Monteringstips för WPS3025 kylvätskepump för BMW 135i, 335i, 535i, 640, 740i fr.o.m. tillverkningsår 2007

Bild 1

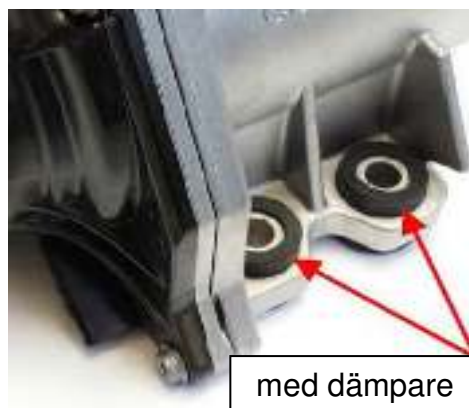
Den demonterade elektriska kylvätskepumpen kan ha förmonterade dämpare på de tre skruvfästena (bild 1). Den nya kylvätskepumpen WPS3025 saknar dessa. De gamla fästskruvarna får inte återanvändas.

Fordonstillverkaren har ändrat kylvätskepumpen till detta nya utförande utan dämpare (bild 2).

De demonterade aluminiumskruvarna (M8x36) får inte återanvändas, utan måste bytas ut mot kortare stålskruvar (M8x26).

Använd monteringsseten MS50 (bild 3), som kan beställas separat.
